<i>Název akce:</i> I/20 PLZEŇ, JATEČNÍ - NA ROUDNÉ	<i>Číslo smlouvy:</i> 19 009 202
<i>Část:</i> MOSTNÍ OBJEKTY A ZDI	<i>Projektový stupeň:</i> DÚR
<i>Název přílohy:</i> SO 202 MOST NA I/20 PŘES BEROUNKU TECHNICKÁ ZPRÁVA	<i>Datum:</i> 08/2022
	<i>Číslo části:</i> D.1.200
	<i>Měřítko:</i>
	<i>Počet formátů:</i>
	<i>Číslo přílohy:</i> 1

SO 202 Most na I/20 přes Berounku

I/20 Plzeň, Jateční – Na Roudné – souhrnné vyjádření ÚV ŘSD ČR ke konceptu DUR

Tímto IS Vám předkládáme souhrnné připomínky GŘ ŘSD ČR ke konceptu DUR na stavbu „I/20 Plzeň, Jateční – Na Roudné“, který byl vypracován zhotovitelem SUDOP GROUP VĚTŠÍ PROJEKTY RS, 11/2021 pod číslem smlouvy 19 009 202.

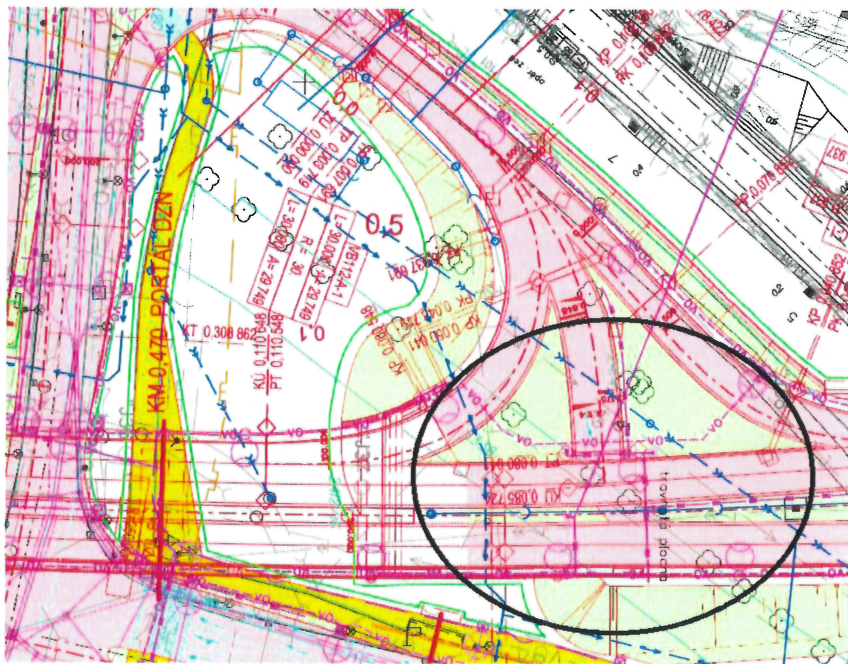
4. Koordinační situace: Klopení na začátku úseku doporučujeme posunout až za levé odbočení z SO 110, tak aby bylo zabráněno odtoku vody dle obrázku níže. Tuto problematiku lze vyřešit i vhodně osazeným odvodňovacím zařízením, ale bylo by vhodnější tento případný přetok eliminovat úplně.

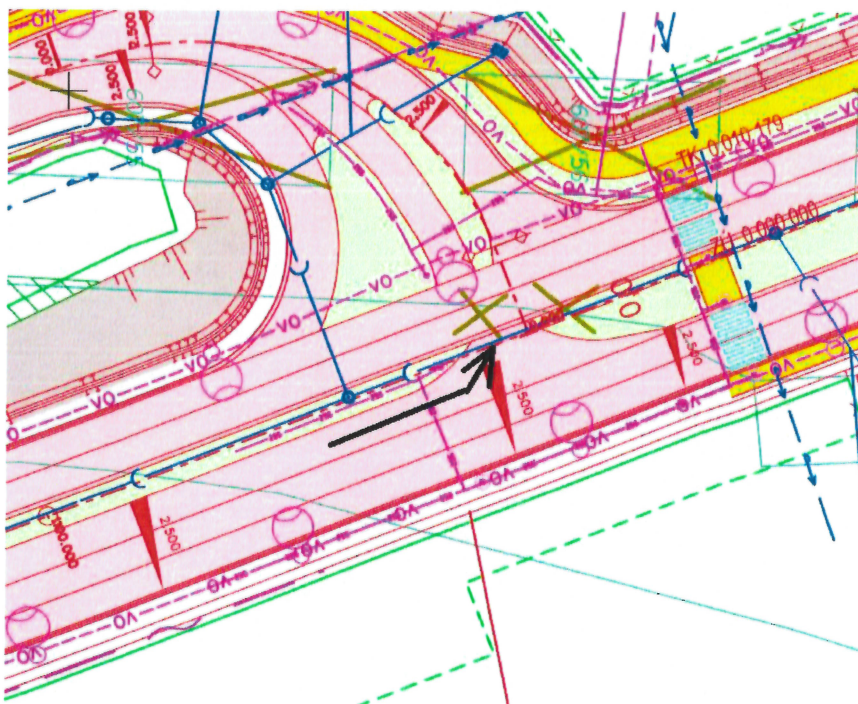
5. Koordinační situace: Žádáme zdůvodnit návrh levého odbočení na SO 112. Jedná se o dočasné řešení, které se zruší při vybudování navazujícího úseku I/20 Plzeň, Jasmínova – Jateční? Bude zde muset být osazeno SSZ, které bude degradovat význam komunikace I/20. Směr Karlovy Vary může být v křižovatce Rokycanská na příjezdu od Prahy (divadla) značen ve všech směrech.

VZOROVÝ PŘÍČNÝ ŘEZ I/20 POD MOSTEM S0 221

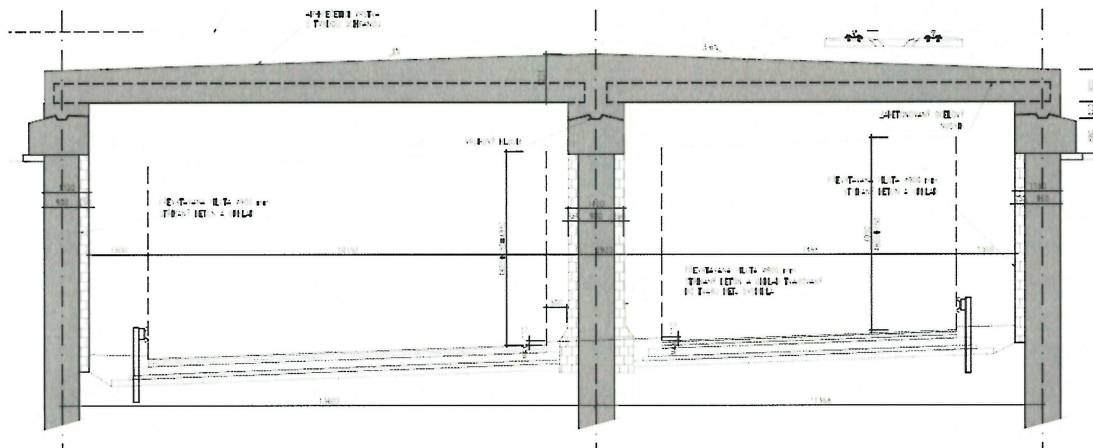
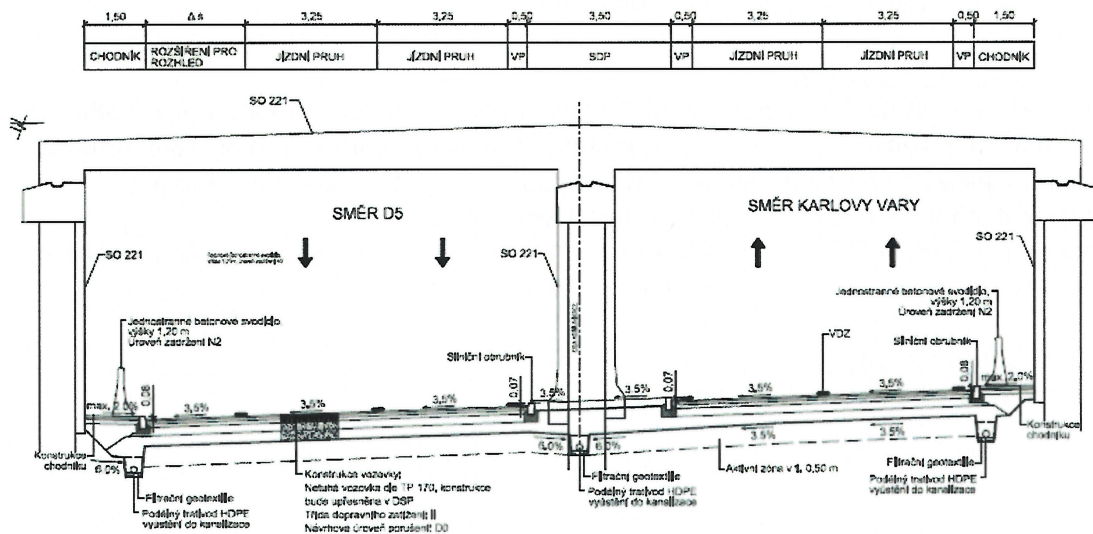
11. VPŘ SO 102: Šířka pruhů 4 m je naddimenzovaná, vychází ze stávajícího šířkového uspořádání?
12. VPŘ SO 221: Žádáme sjednotit VPŘ v SO řady 100 jsou uvedena betonová svodidla a ve výkresu SO 221 jsou ocelová.

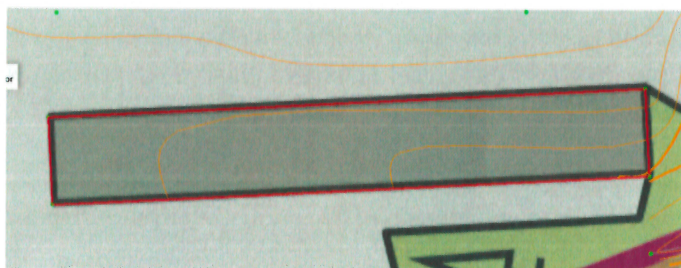
- b) prověřit DMT (vrstevnice), např. na vodní hladině jsou vygenerovány špatně

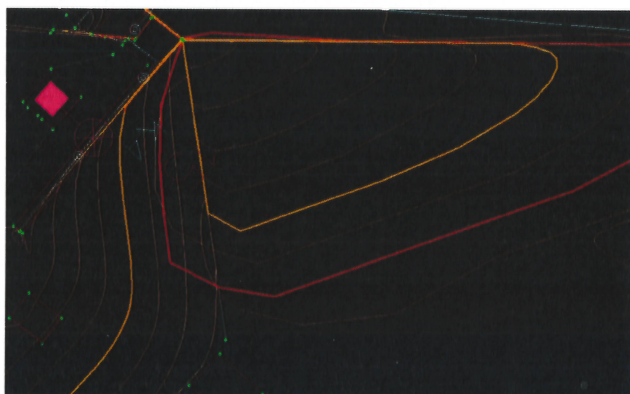
- c) negenerovat vrstevnice v budovách

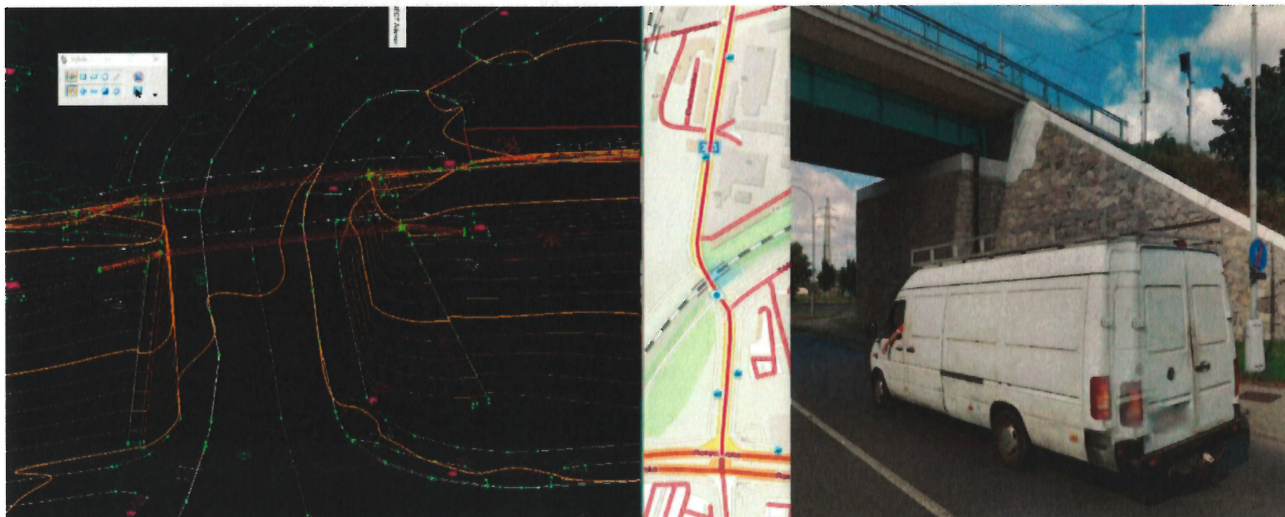
- d) není vhodné, aby se vrstevnice křížily

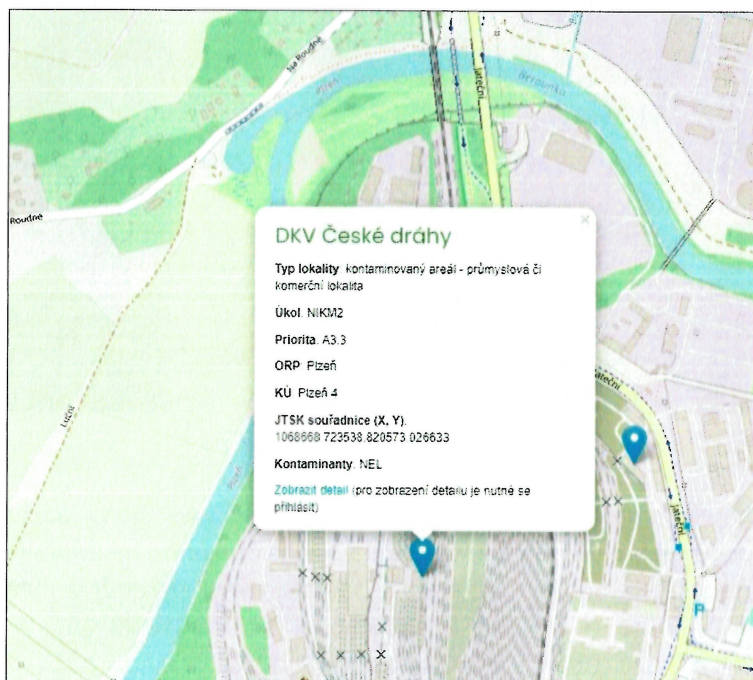
50. Žádáme o vyznačení všech sond dosud provedených GTP včetně archivních do koordinčního situačního výkresu a výkresů SO řady 200 (do půdorysů a podélných řezů).
51. Žádáme o informaci, jak se projektant vypořádal s rizikem sesouvání a řízení v okolí předmětné stavby, které uvádí Registr svahových nestabilit České geologické služby (viz obrázek níže).
